# 増設多核種除去設備 前処理設備改造に伴う 実施計画の変更に関する補足説明資料

2021年12月8日

東京電力ホールディングス株式会社

## 1. 実施計画変更申請の目的

### 3. 前処理設備改造の概要（変更後）

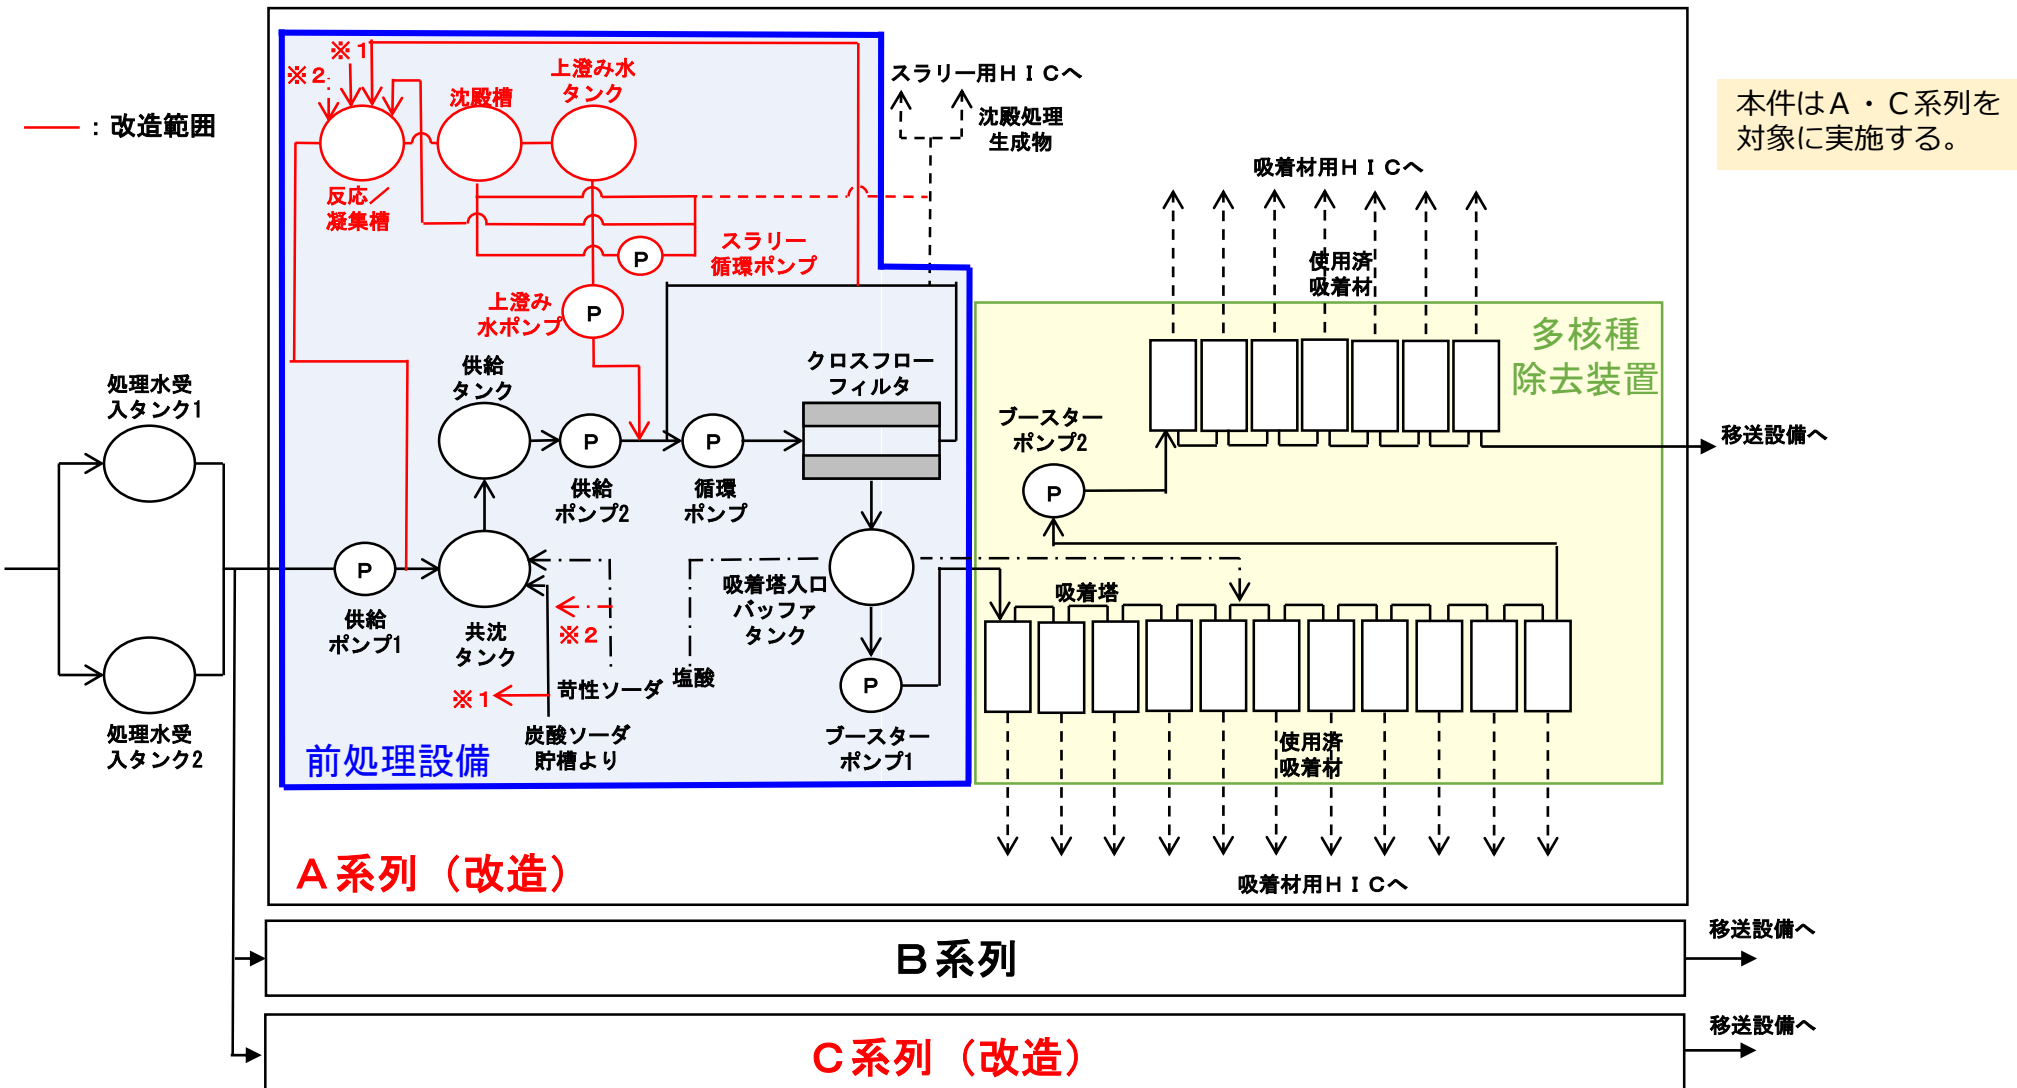
増設多核種除去設備（増設ALPS）は、前処理設備及び多核種除去装置にて構成されている。

前処理設備は、後段の吸着塔による核種除去性能向上のため、薬品注入によりストロンチウム処理済水中の吸着阻害物質（Ca,Mgイオン）をスラリー化させて注1、クロスフローフィルタ（CFF）で濃縮し、高性能容器に排出している。

本工事では、CFFの上流で高い効率でスラリーを回収し、CFFの詰まり発生頻度を低減し設備稼働率を向上すること、スラリー回収率向上により高性能容器(HIC)発生量を低減することを目的に前処理設備改造を実施し、処理プロセスの改善を図る。

#### ■既設配管との取合いについて

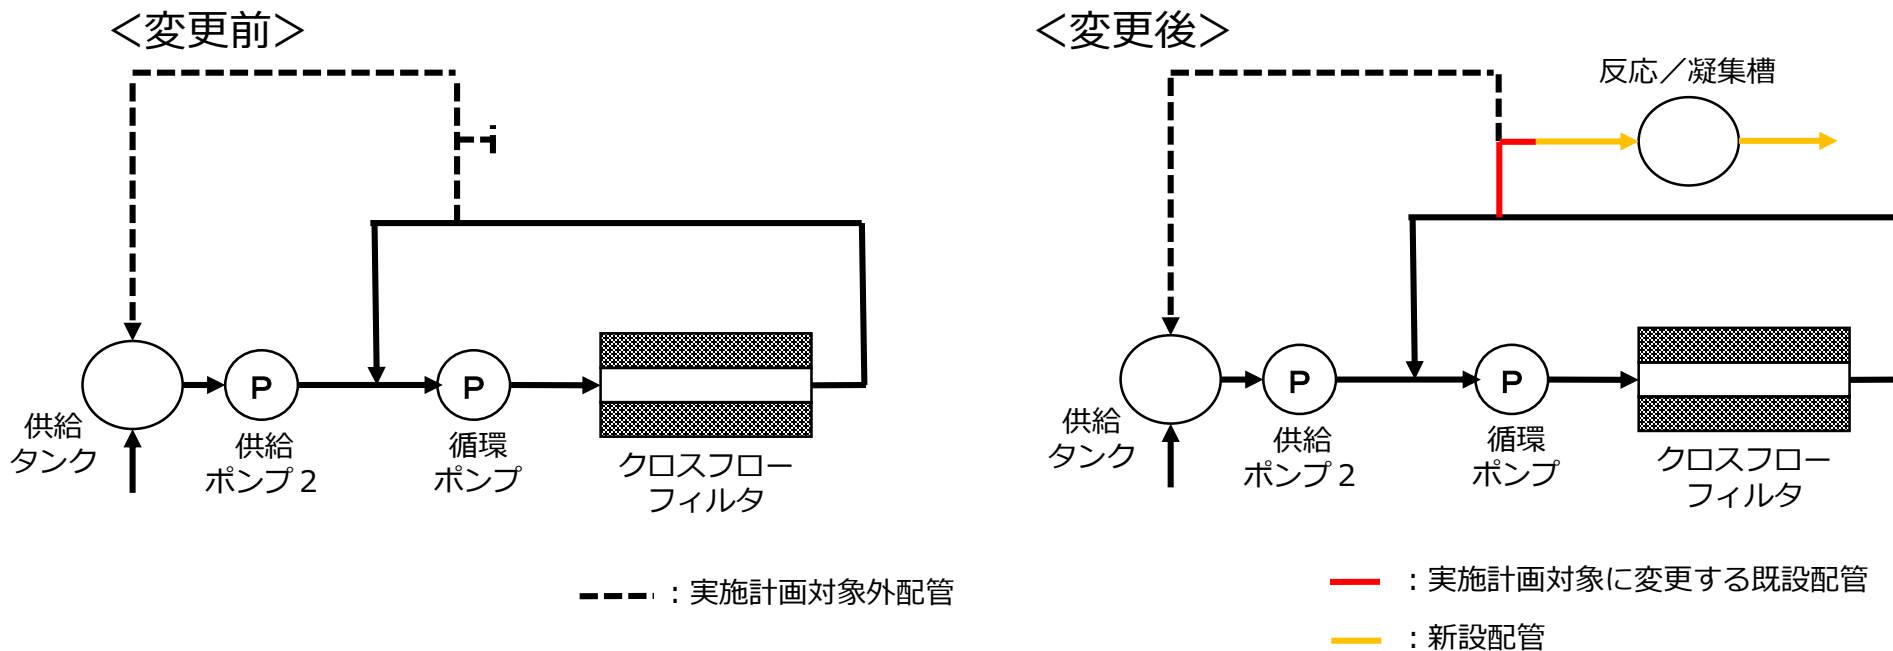
- ・供給ポンプ 1 下流
- ・炭酸ソーダ供給ライン分岐

<変更前> 配管接続部：フランジ取り合い

- ・供給ポンプ 2 下流
- ・ C F F からの戻りライン分岐
- ・スラリーライン合流部
- ・苛性ソーダ供給ライン分岐

<変更前> 配管接続部：フランジ取り合い

予備ノズルに閉止板取付

フランジ部を切り離し、新設配管（T管）を接続

閉止板を取外し、新設配管を接続

- ✓ 配管切り離し前に配管内のフラッシングを行い、被ばく線量低減を図る。
- ✓ 配管切り離し時は配管開放端周囲にシート養生を行い飛散防止を図る。また、配管切り離し前に系統内の水抜きを行い、切り離し箇所に系統内残水を受けるための袋及び受けパンを設置する。本作業は、Yゾーン装備（全面マスク、タイベック、ゴム手等）及び防水スーツを着用し、内部被ばく及び体表面汚染の防止を図る。
- ✓ 本改造工事で発生する廃棄物として、取外した既設配管及び作業で発生する雑材（ウエス、シート、袋等）を見込んでおり、2022年度の廃棄物想定発生量として計上している。

### 3. 前処理設備改造の概要（比較）

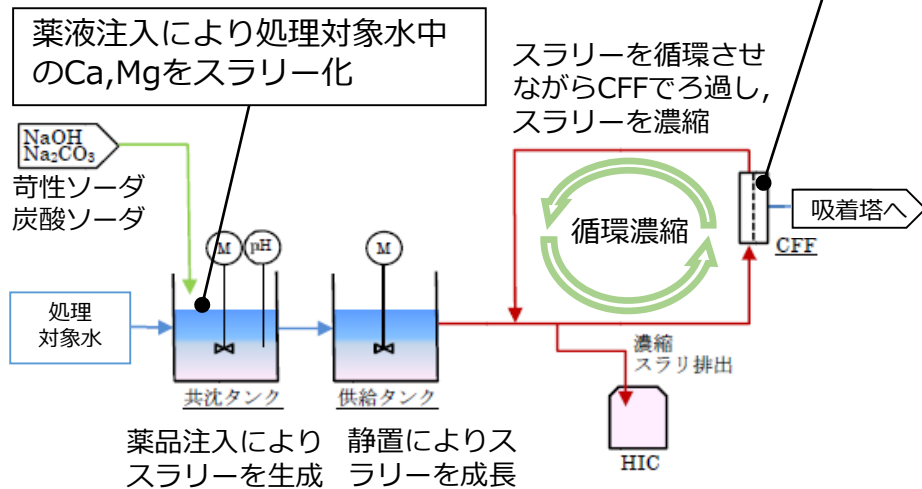
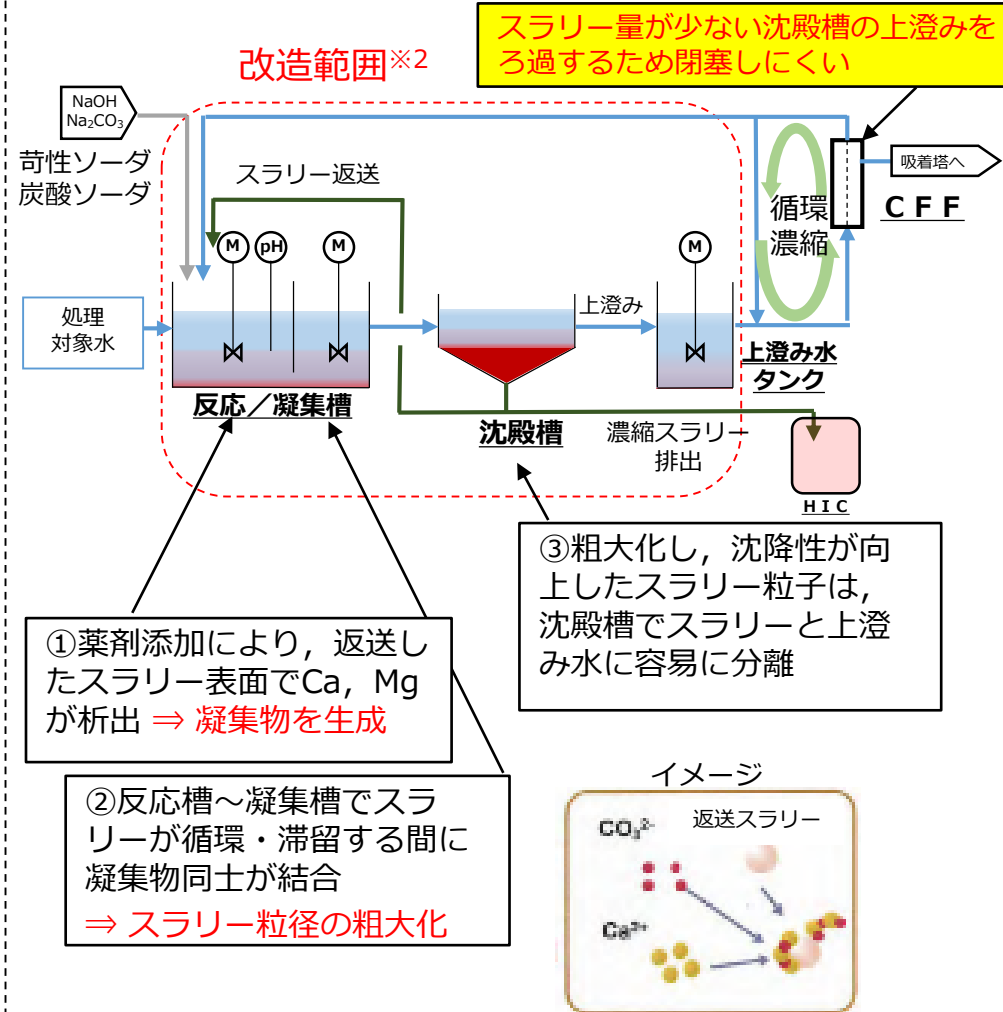
- ・ CFFではスラリーを含む水をろ過し、ろ過された水は後段の吸着塔へ、残ったスラリーは循環濃縮し、高性能容器（HIC）に排出  
⇒処理対象水中のCa, Mg濃度低下により微粒子状のスラリーがCFFを詰まらせる要因（閉塞しやすい）※1

※1：RO濃縮塩水の全量処理が完了した2015年5月以降、処理対象水中のCa/Mg濃度が低下しており、スラリー粒径が運転開始当初より小さいため閉塞しやすい

※2：改造前の共沈タンク、供給タンク及び移送配管は撤去せず、改造前の処理プロセスでも処理可能な構成とする。

### ➤ 施設外への漏えい防止能力の評価

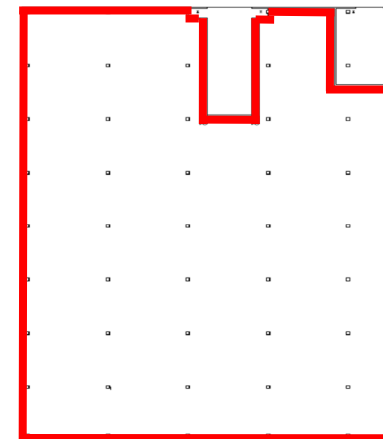
- ✓ 増設多核種除去設備建屋内に反応／凝集槽，沈殿槽，上澄み水タンクを追設することから，容器容量が増加するが，建屋の堰高さはこれ以上であることから施設外への漏えい防止の観点で支障はない。

容器容量 [m <sup>3</sup> ] <sup>※1</sup>	容器設置区画内 床面積 <sup>※2</sup> [m <sup>2</sup> ]	見込み高さ <sup>※3</sup> [cm]	漏えい廃液全量を貯留するために必要な 堰の高さ[cm]	拡大防止堰の 高さ [cm]	評価
①	②	③	④=①/②×100+③	⑤	
684.5	4371.5	17.0	32.7	33以上 <sup>※4</sup>	容器設置区画の拡大防止堰の高さは，各容器からの漏えい廃液全量を貯蔵するために必要な堰の高さを満足しており，施設外への漏えいを防止できる。

※4：増設多核種除去設備建屋は，最外周堰の高さ（現場における設計施工高さ）を50cmとしている。なお，最外周堰は右図の赤枠箇所となる。

- ・年間線量は本工事により右の通り変更を行う。

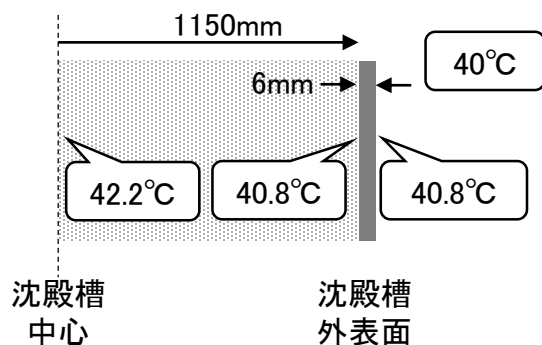
- a. 増設多核種除去設備からの放射線による雰囲気線の線量当量率が0.1mSv/h 以下（放射線業務従事者が作業を行う位置で、遮へい体を含む機器表面から1m の位置）となるよう適切な遮へいを設ける。また、最寄り点の評価点(No.70)における直接線・スカイシャイン線の評価結果は年間約0.03mSvとなる。

評価点	年間線量(mSv/年)
No.70	0.03
(参考)No.66	0.027
(参考)No.71	0.026
